改善箇所説明図

基準不適合発生箇所

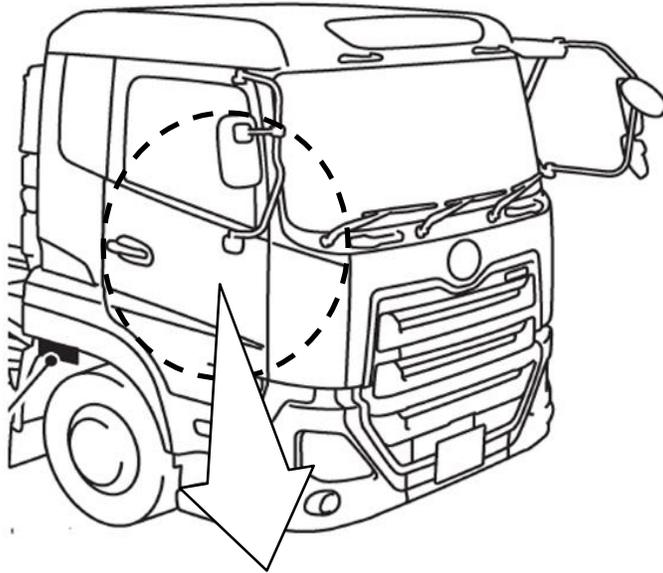
ヒータ付きベルトインシート搭載車において、ヒータ線と電源線を接続するカシメ作業が不適切なため、ヒータ線と電源線が十分にカシメられていないものがある。そのため、配線同士が部分接触を起こし、接触部の電気抵抗が大きくなるため、スリーブの周辺温度が異常上昇し、運転者が火傷、最悪の場合、火災に至るおそれがある。

全車両、バックレスト側ヒータマットとクッションを対策品に交換する。
但し、部品の準備に時間を要するため、対策品に交換するまでヒータを使用することを一時控えるようにユーザーに周知を行う。

識別：作業完了車には、シートレールの締結ボルトに赤ペイントを塗布する。
